# Consultation écrite

## PP25-14006 - 7454 à 7458, rue de la Roche

Division de l'urbanisme et des services aux  
entreprises / Direction du développement du  
territoire

Une demande en vertu du Règlement sur les PPCMOI est déposée visant à autoriser la division d'un des logements du bâtiment situé aux 7454 à 7458, rue De La Roche, ainsi que la modification du revêtement extérieur d'une partie de la façade malgré le pourcentage de maçonnerie prescrit.

## Rez-de-chaussée

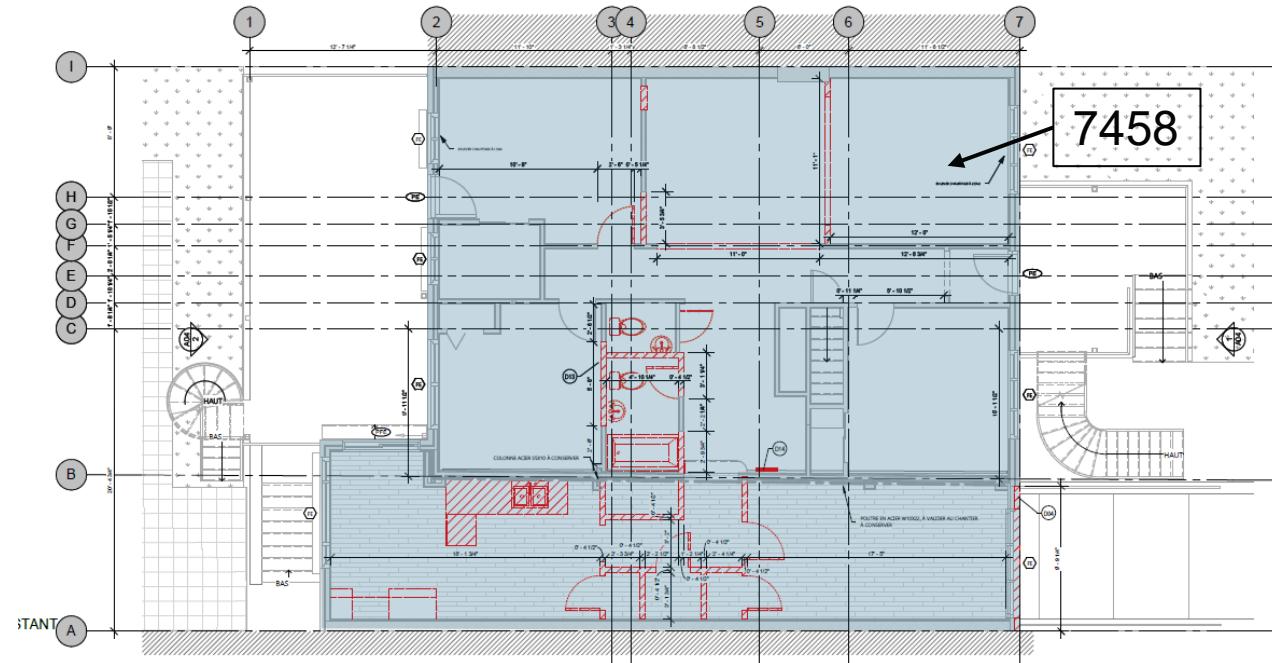
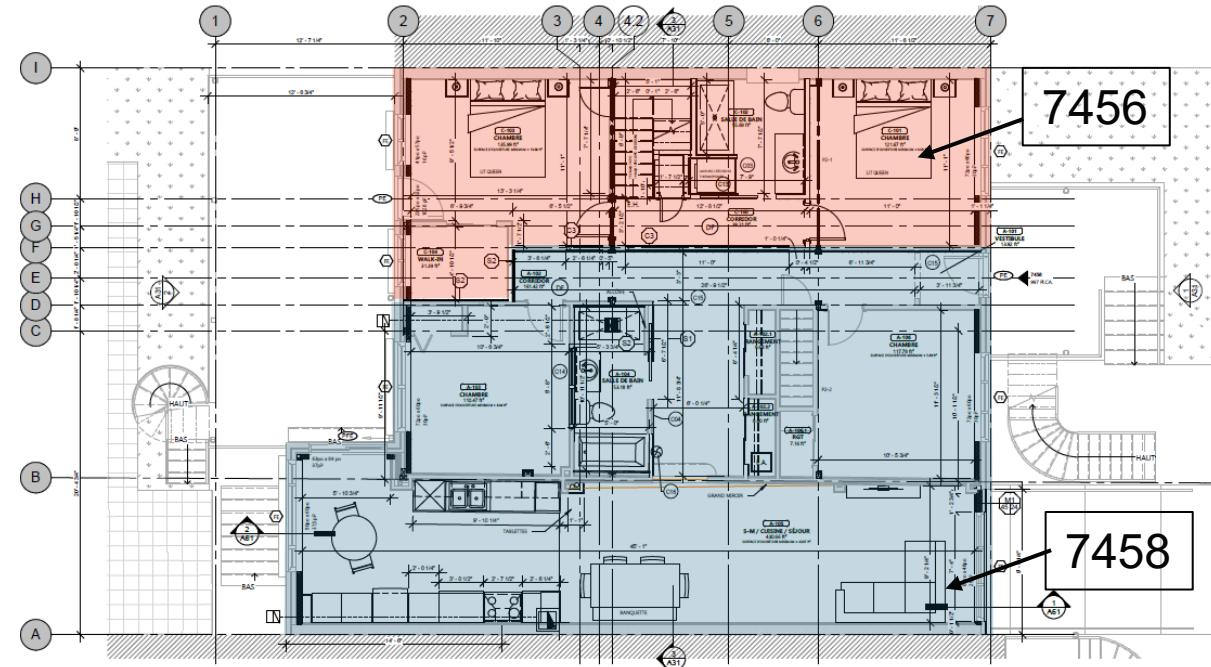
- article 81 : une façade doit être revêtue de maçonnerie conformément au pourcentage prescrit à la « Grille des usages et des normes » de l'annexe C, soit 80% pour la zone H02-152, en excluant les ouvertures et agrandissement projeté du bâtiment principal. À noter qu'une porte de garage ne constitue pas une ouverture selon la réglementation. Ainsi, le remplacement du revêtement de pierres du garage par un revêtement léger a pour effet de réduire le pourcentage de maçonnerie à 73 %, ce qui n'est pas conforme.
- article 133.1 : dans un bâtiment existant de 3 logements et plus, un logement ne peut pas être divisé ou subdivisé, malgré le nombre minimal ou maximal de logements prescrit. Dans ce cas-ci, bien que le nombre de logements reste inchangé, l'appartement du rez-de-chaussée (7458) est divisé, afin d'attribuer une partie de sa superficie au logement du 2e étage (7456).

- que seule la division du logement du rez-de-chaussée (7458) soit autorisée;
- que la présente autorisation soit nulle et sans effet si la demande de permis n'est pas déposée dans les 12 mois suivant son entrée en vigueur.

## Élévation de la façade

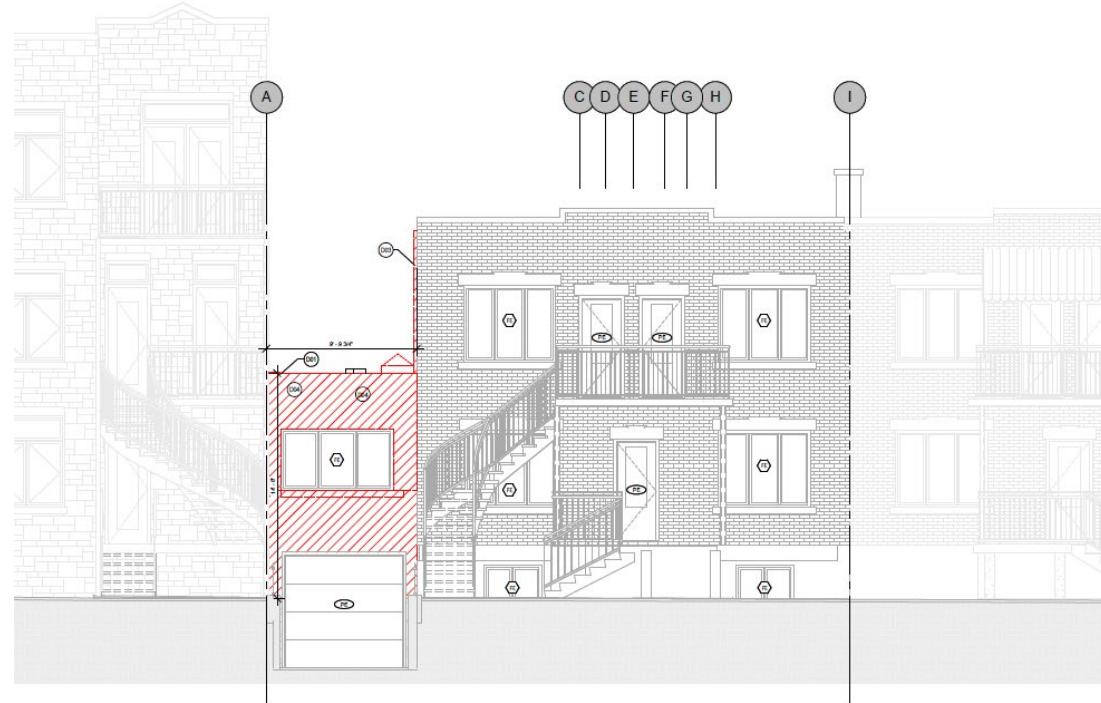
- De rechercher un gabarit de fenêtres et un traitement architectural qui s'agencent mieux au bâtiment actuel et au secteur.
